Deliberazione della Giunta Regionale 8 maggio 2020, n. 1-1320

L.R. n. 56/1977 s.m.i. Comune di Vinadio. Approvazione della Variante 2003 al Piano Regolatore Intercomunale di Comunità Montana (P.R.I.C.M.) con adeguamento al Piano per l'Assetto Idrogeologico (PAI), per il solo territorio del Comune di VINADIO (CN).

VARIANTE 2003 al P.R.I.C.M. con adeguamento al P.A.I.
CONTRODEDUZIONI

RELAZIONE

RAPPRESENTAZIONE DEI VERSANTI
AD ELEVATA ACCLIVITA'

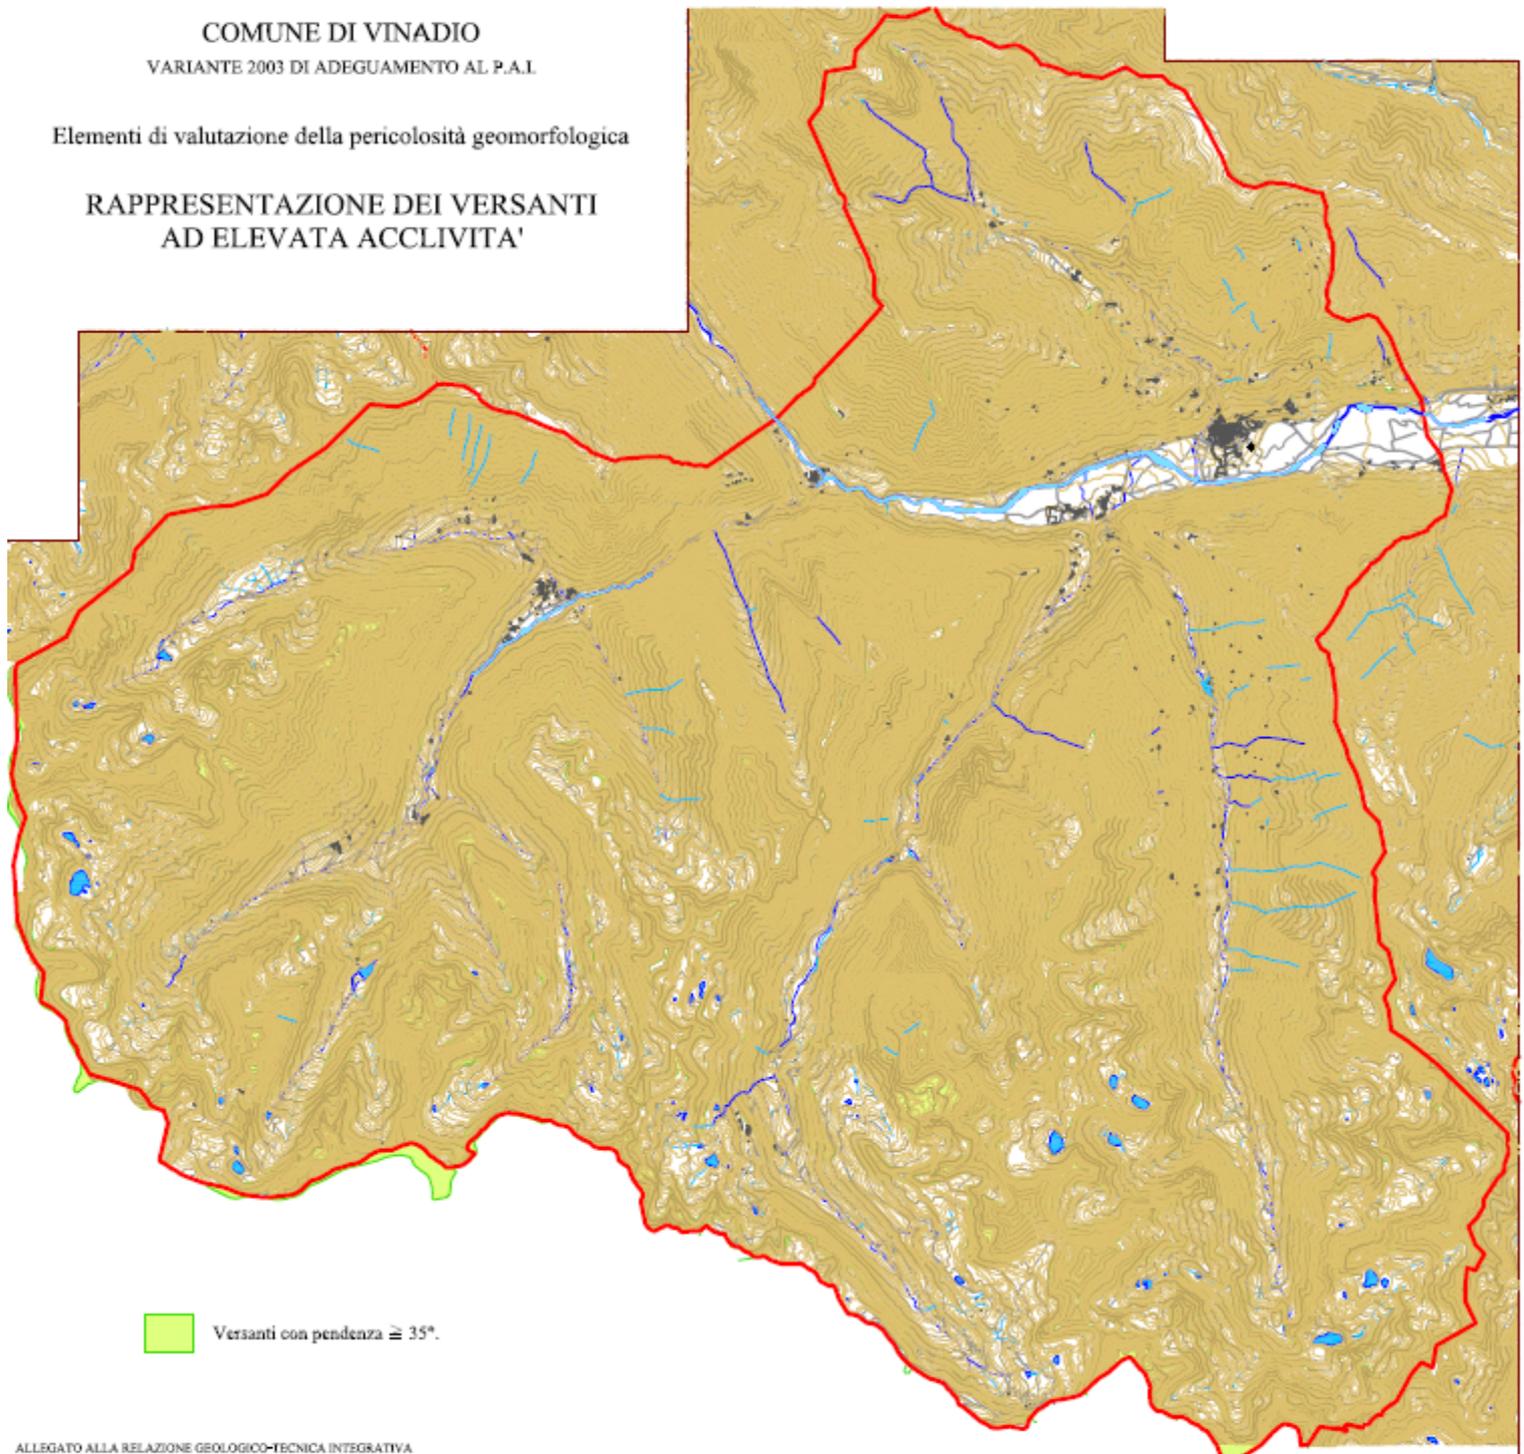
- Georeferenziazione degli areali aventi acclività superiore a 35°, per i quali è stata imposta, sistematicamente, la Classe III-A₁ d'idoneità urbanistica. In allegato si riporta, alla scala 1:60.000, la "*Rappresentazione dei versanti ad elevata acclività*", derivata dalla matrice di calcolo della base C.T.R.
- Verifica del settore del fondovalle Stura e della località Bagni, con corretta perimetrazione dei relativi conoidi ed opere di difesa idraulica, riportata su di una nuova tavola di dettaglio in scala 1:5.000, comprendente il rilievo plano-altimetrico di dettaglio sovrapposto all'originario del C.T.R.
- Individuazione dei versanti percorsi da valanga nel periodo Dicembre 2008 e Aprile 2009, in particolare per le zone interessate dalla viabilità principale e centri abitati.

CARTA DELLA DINAMICA FLUVIALE
 STRALCIO SETTORE FONDOVALLE STURA

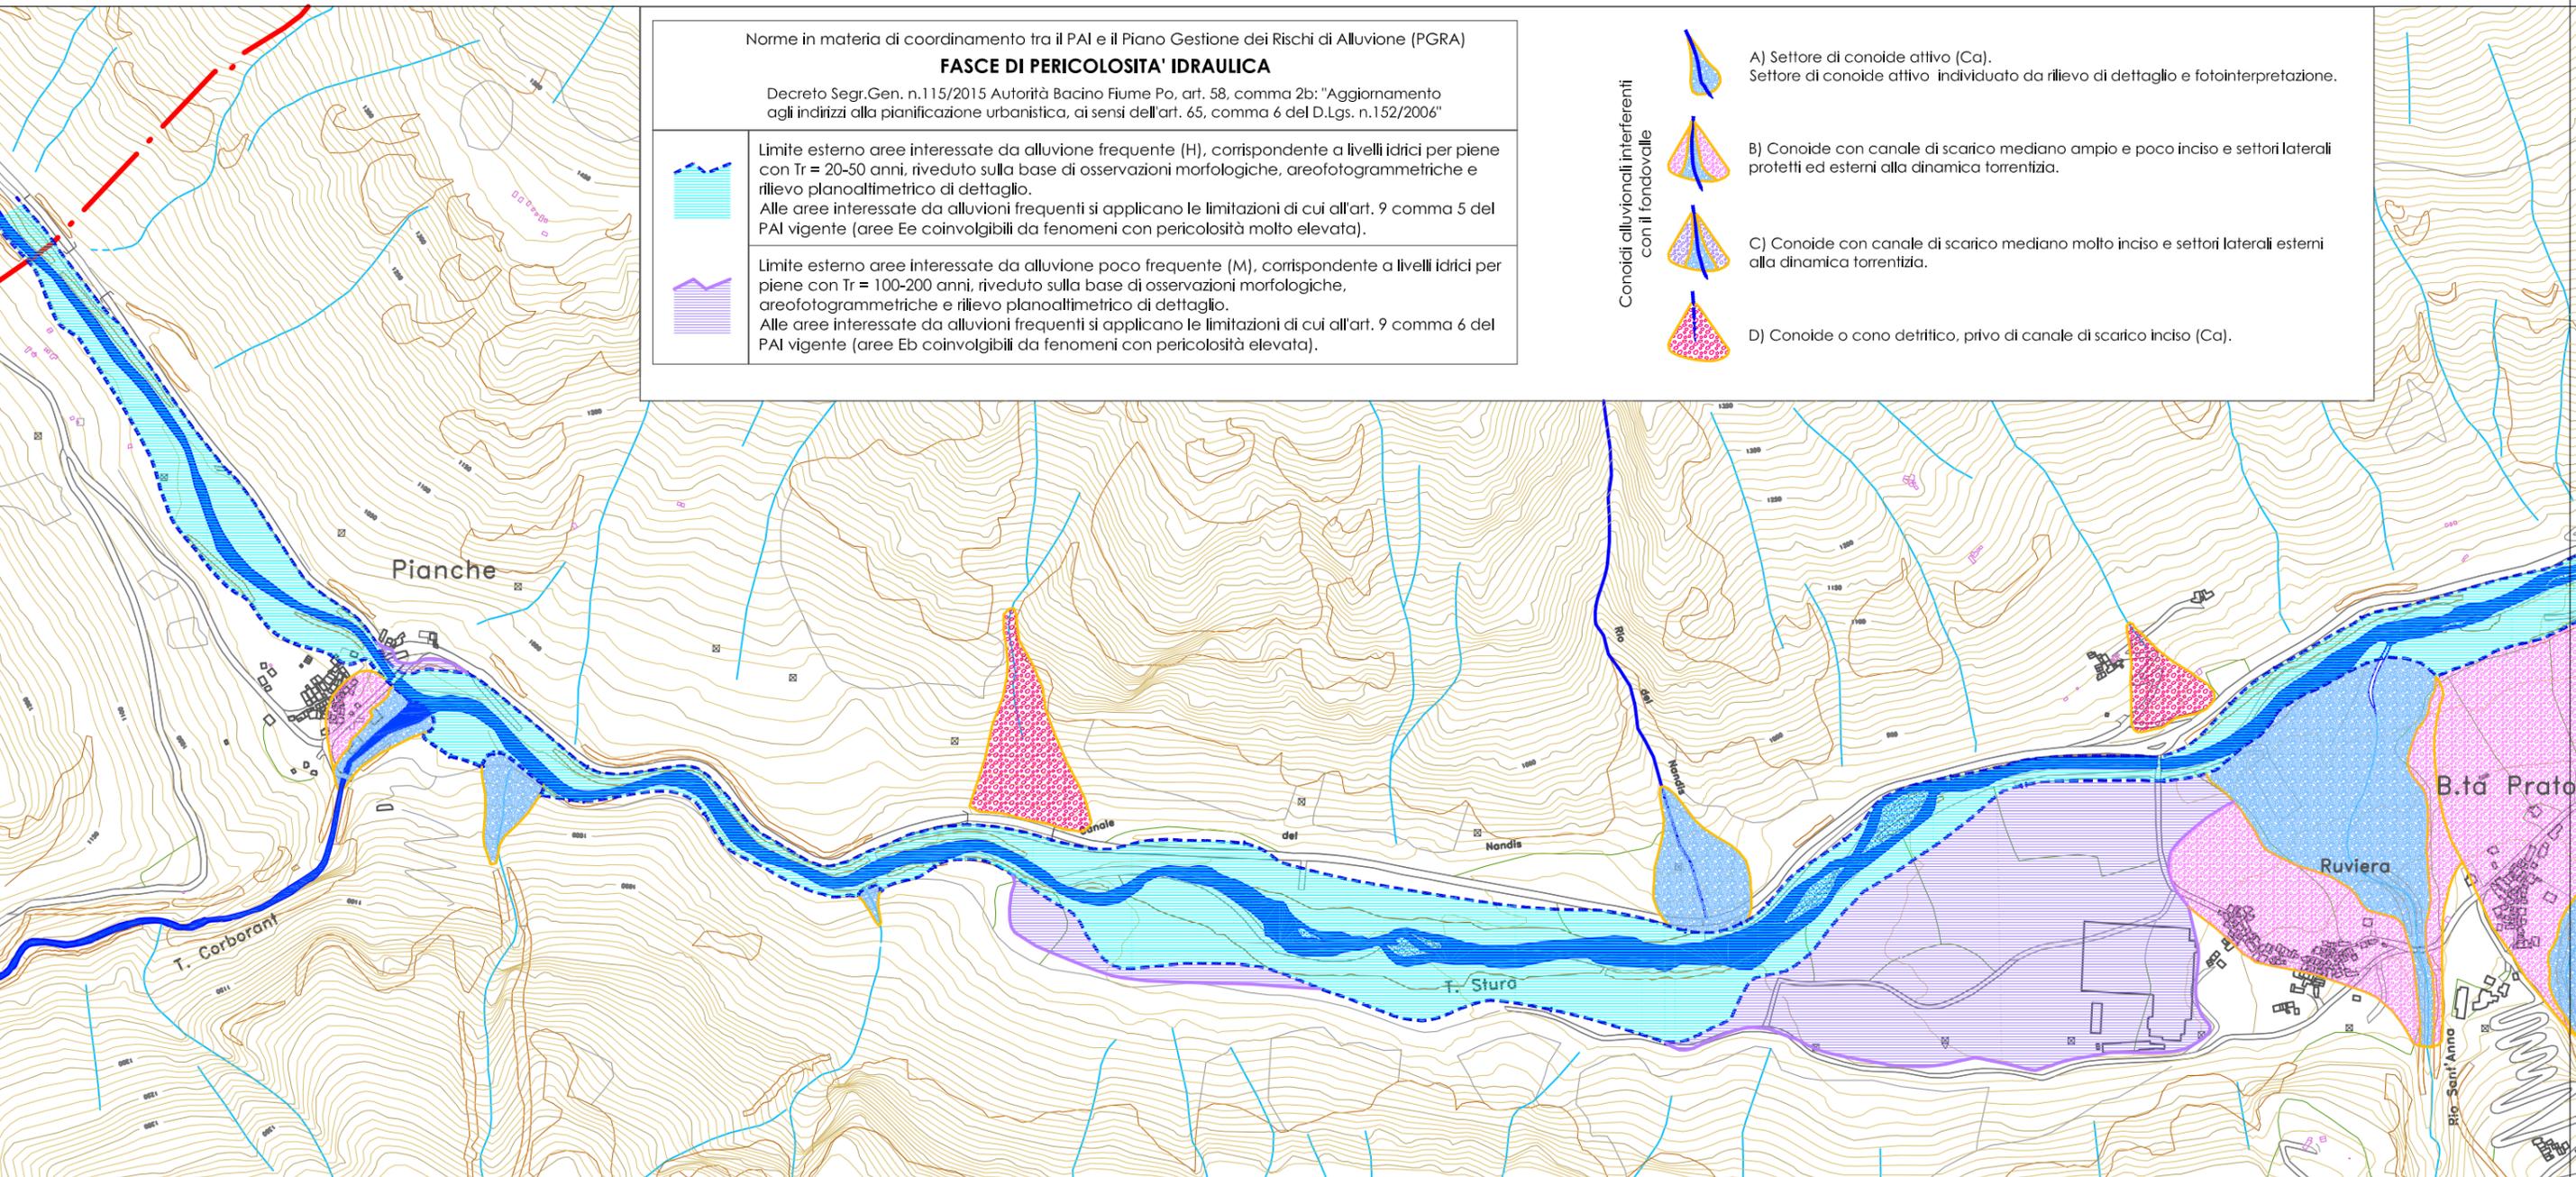
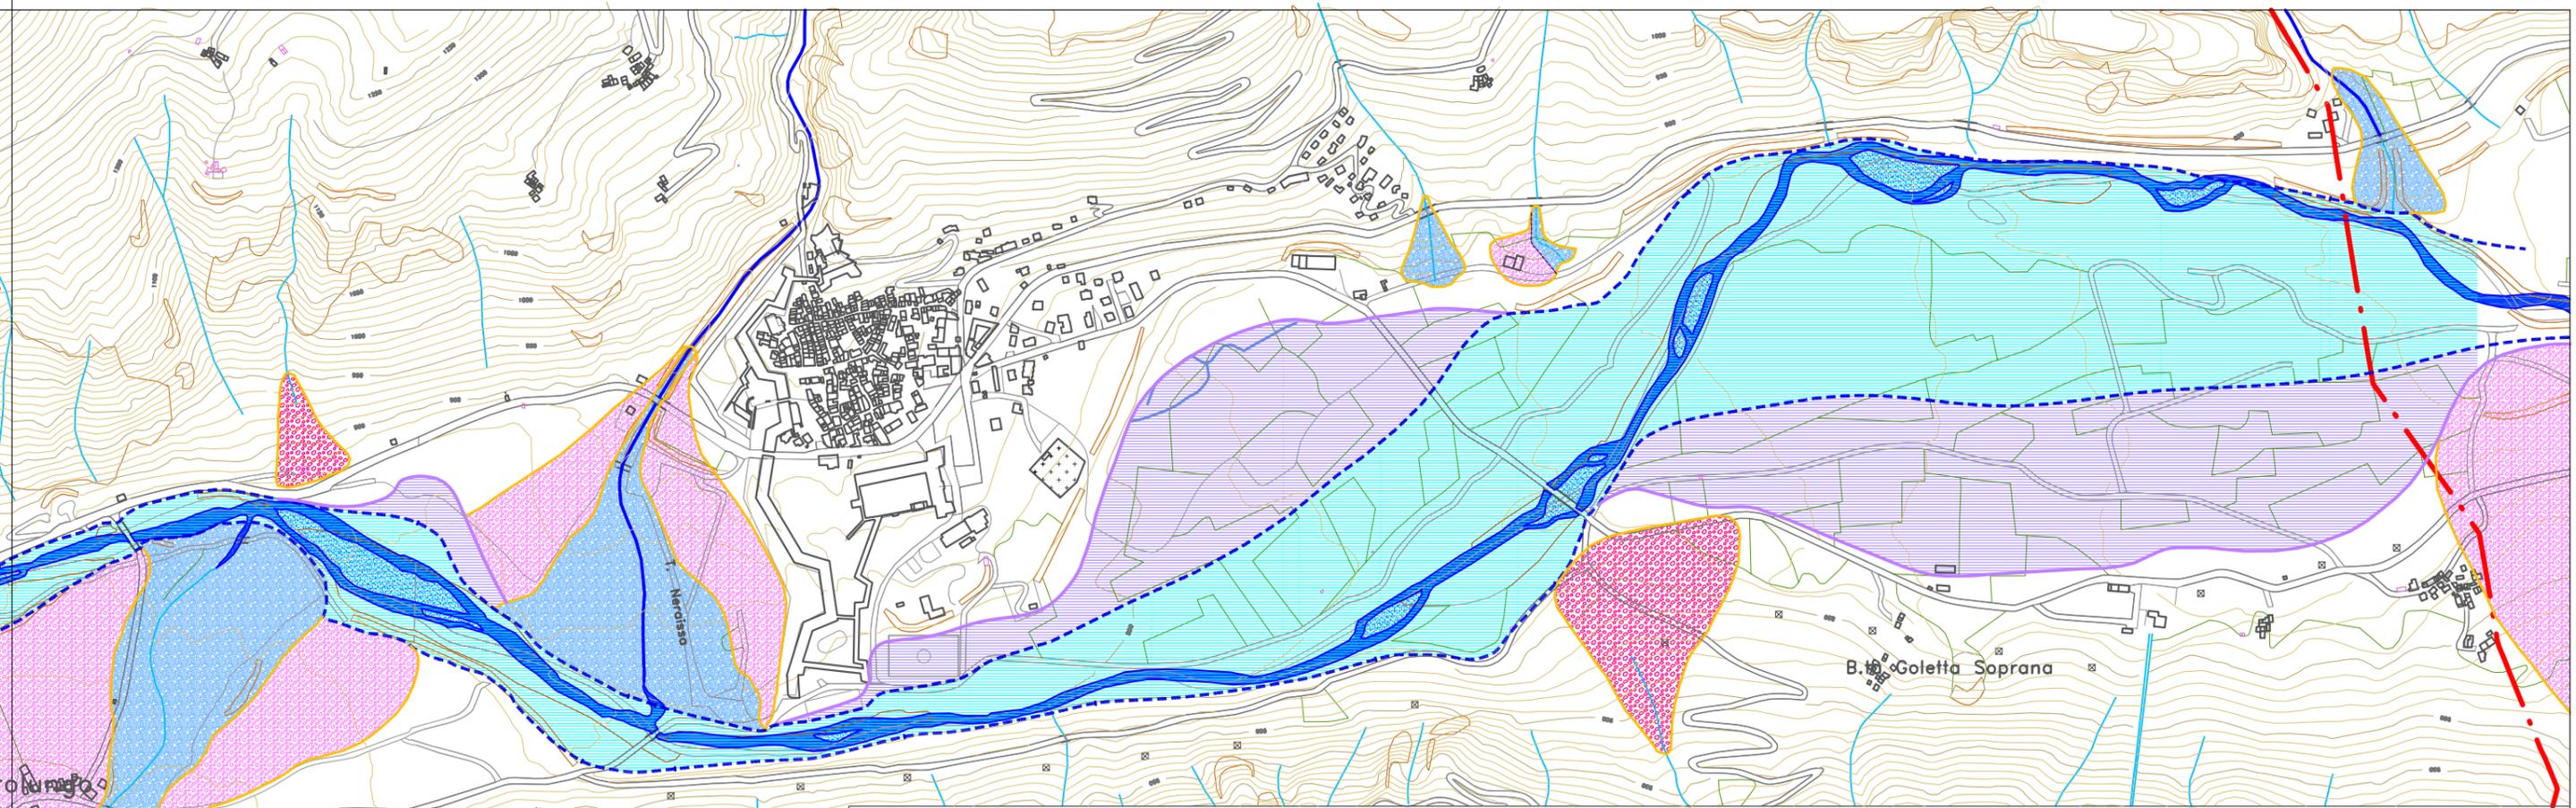
si esprime parere favorevole, per quanto di competenza, in merito agli aspetti geologici, idraulici e sismici della Variante 2003 in oggetto, a condizione del recepimento da parte del Comune di Vinadio dei seguenti elaborati, modificati d'ufficio dal Settore scrivente, ed allegati al presente parere:

Limite esterno aree interessate da alluvione frequente (H), corrispondente a livelli idrici per piene con $Tr = 20-50$ anni, riveduto sulla base di osservazioni morfologiche, areofotogrammetriche e rilievo planoaltimetrico di dettaglio.
 Alle aree interessate da alluvioni frequenti si applicano le limitazioni di cui all'art. 9 comma 5 del PAI vigente (aree Ee coinvolgibili da fenomeni con pericolosità molto elevata).

Limite esterno aree interessate da alluvione poco frequente (M), corrispondente a livelli idrici per piene con $Tr = 100-200$ anni, riveduto sulla base di osservazioni morfologiche, areofotogrammetriche e rilievo planoaltimetrico di dettaglio.
 Alle aree interessate da alluvioni frequenti si applicano le limitazioni di cui all'art. 9 comma 6 del PAI vigente (aree Ee coinvolgibili da fenomeni con pericolosità elevata).
